## SERVICE INFO – INA 0046

# Οπτικές διαφορές σε τεντωτήρες για εφαρμογές σε VAG

Κατασκευαστές: Audi, Seat, Škoda, VW

Εικόνα 1: Βελτιωμένη επιστρωση της επιφάνειας κύλισης - εδώ χρησιμοποιείται ως παράδειγμα ο κωδικός INA: 531 0524 30

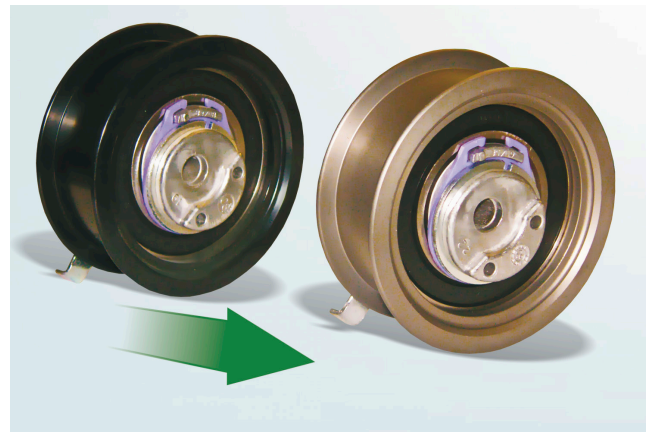
Στα πλαίσια της συνεχόμενης εξέλιξης των προϊόντων μας τροποποιήθηκε στους αναφερόμενους τεντωτήρες η επιστρωση των περιστρεφόμενων δίσκων.

Η νέα επιφάνεια είναι, σε σύγκριση με την παλαιά, πιο ανθεκτική.

Κατά τη μεταβατική περίοδο της αλλαγής μπορούν να χρησιμοποιηθούν και οι δύο τύποι. Οι δύο εκδόσεις πληρούν τις τεχνικές προδιαγραφές και μπορούν να χρησιμοποιηθούν χωρίς περιορισμούς.
